MINISTERIO PARA LA TRANSICIÓN ECOLÓGICA Y EL RETO DEMOGRÁFICO

17389 *Resolución de 13 de agosto de 2025, de la Dirección General de Calidad y Evaluación Ambiental, por la que se formula declaración de impacto ambiental del proyecto «Parques eólicos "Ruano", de 54,8 MW, y "Diligencia", de 55 MW, y sus infraestructuras de evacuación asociadas, en la provincia de Cádiz».*

El croquis adjunto a la presente resolución representa las distintas configuraciones del proyecto planteadas por los promotores.

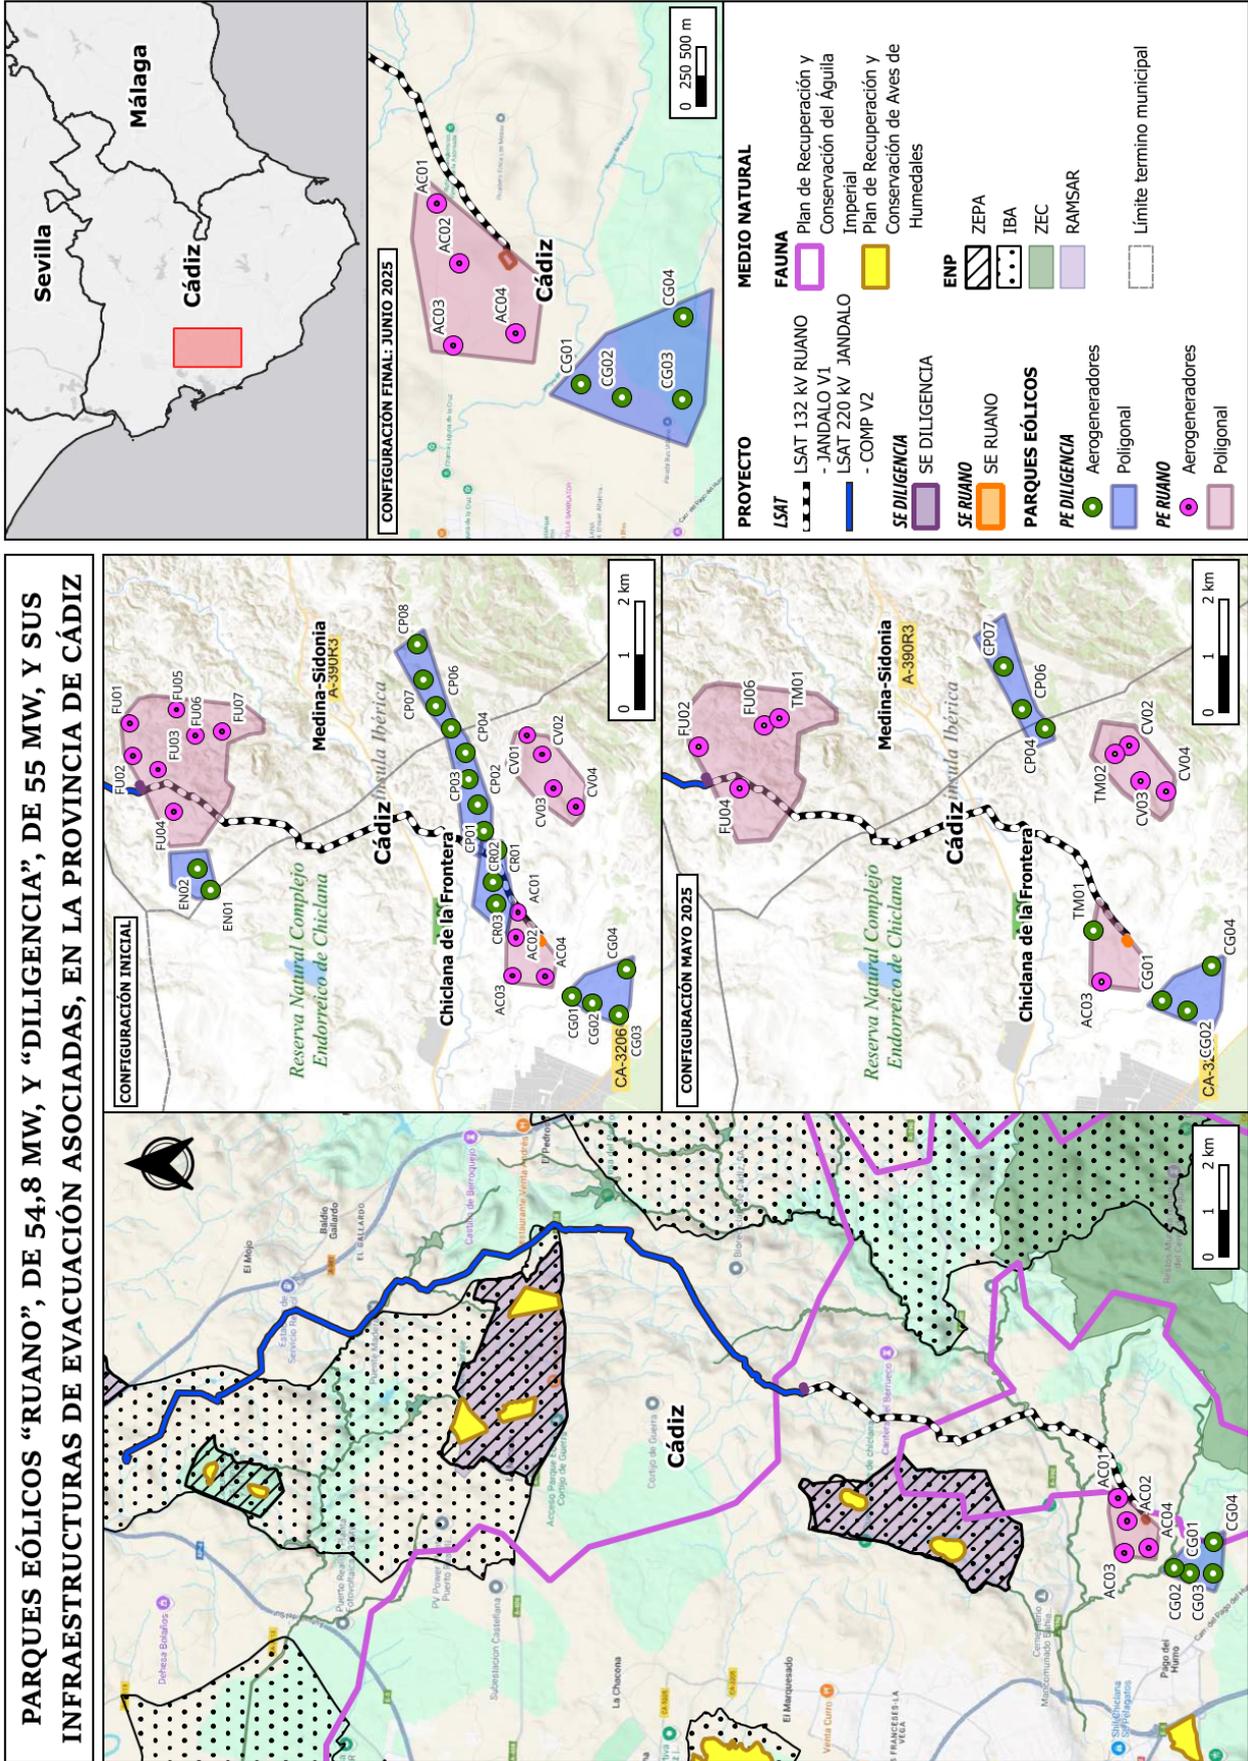
Como resultado de las consultas a las Administraciones públicas afectadas, el proyecto recibe informe desfavorable de la Delegación Territorial en Cádiz de la Consejería de Sostenibilidad y Medio Ambiente de la Junta de Andalucía. En consecuencia, los promotores modifican su configuración, reduciendo el número de posiciones inicialmente previstas en un 50 %, hasta un total de 10 aerogeneradores, más 3 posiciones adicionales de reserva. Además, se desplazan 8 aerogeneradores entre 80 y 280 m de distancia de su ubicación inicial, para separarlos de zonas sensibles por la presencia de fauna y de edificaciones aisladas en medio rural.

Tras la emisión de un nuevo informe desfavorable de la Delegación Territorial en Cádiz de la Consejería de Sostenibilidad y Medio Ambiente de la Junta de Andalucía, los promotores plantean una nueva configuración, que supone la última versión del proyecto y que consta de un total de 8 aerogeneradores.

En respuesta, los promotores remiten una adenda al EslA en la que proponen una nueva configuración al proyecto (segunda versión), reduciendo en un 50 % las posiciones principales inicialmente previstas y eliminando aquellas que consideran más sensibles por sus potenciales impactos sobre la avifauna. La configuración que resulta de la primera modificación es, por tanto:

- Parque eólico Ruano: AC03, CV02, CV03, CV04 (reserva), FU02, FU04 (reserva) y FU06.
- Parque Eólico Diligencia: CG01, CG02, CG04, CP04 (reserva), CP07 y CP06.

Como consecuencia de estos informes, el promotor remite una nueva adenda al EslA, en la que propone la tercera y definitiva configuración del proyecto con 8 aerogeneradores:

- Parque eólico Ruano: AC01, AC02, AC03 y AC04.
- Parque eólico Diligencia: CG01, CG02, CG03, CG04.
